# Project Versterking IJsselmeerdijk

Vraag commissie MER over stabiliteit  
voorland

# Werking vooroever onder maatgevende omstandigheden

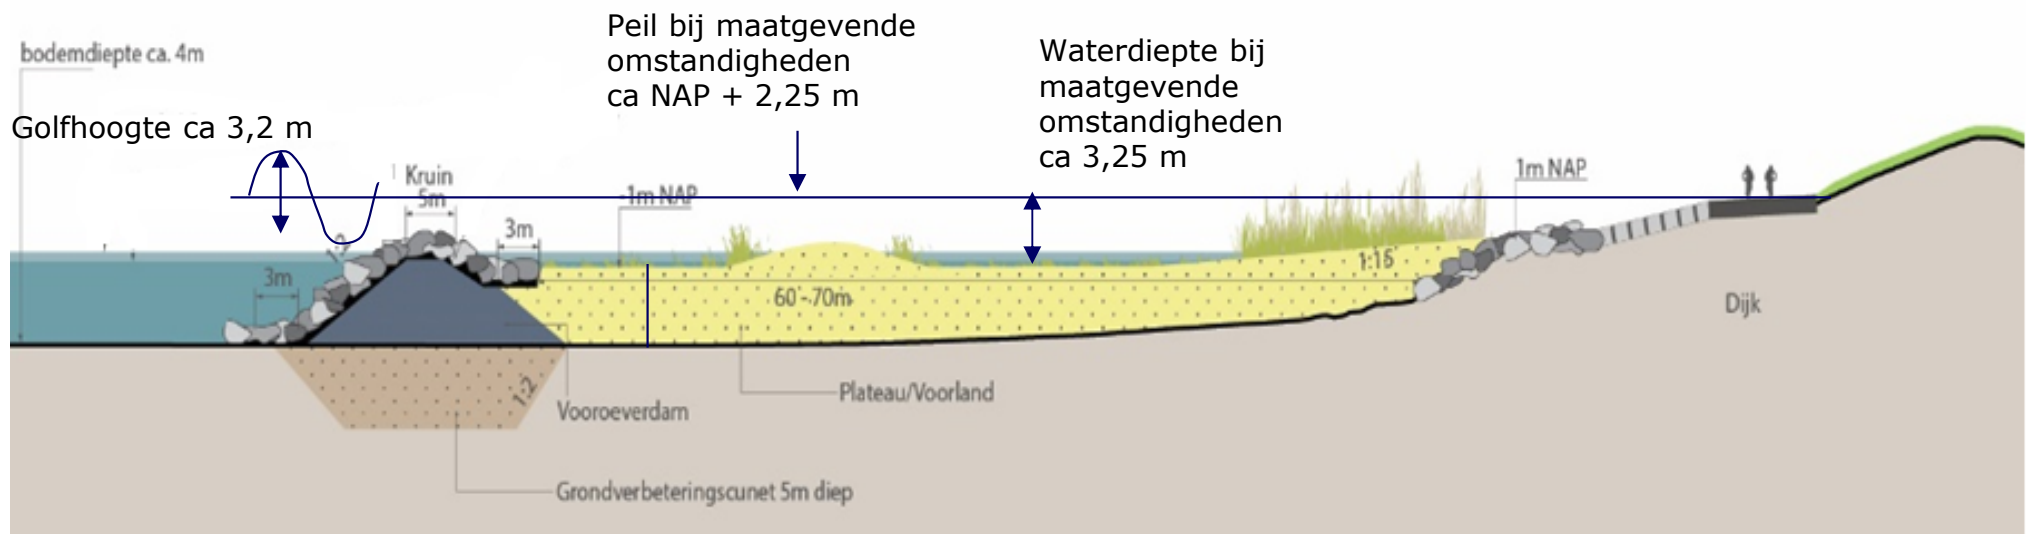
1. Ligt het voorland hoog genoeg om de golf voldoende te verkleinen?
2. Is het voorland lang genoeg om de golf voldoende te verkleinen?
3. Is de standzekerheid van het voorland voldoende geborgd?

- Golf breekt direct op voorlanddam, na breken neemt de golfhoogte nog verder af door dieptelimitatie op voorland
- Maximale golfhoogte op voorland:  $0,5 \text{ à } 0,6 \times 3,25 \text{ m} = 1,6 \text{ à } 1,95 \text{ m}$ 
  - Dit is nog zonder effect van breking op de voorlanddam. Met voorlanddam is de resulterende golfhoogte waarschijnlijk maximaal  $1,5 \text{ m}$ .
- Zonder versterking kan huidige dijk een golfhoogte aan van  $\text{ca. } 2 \text{ m}$
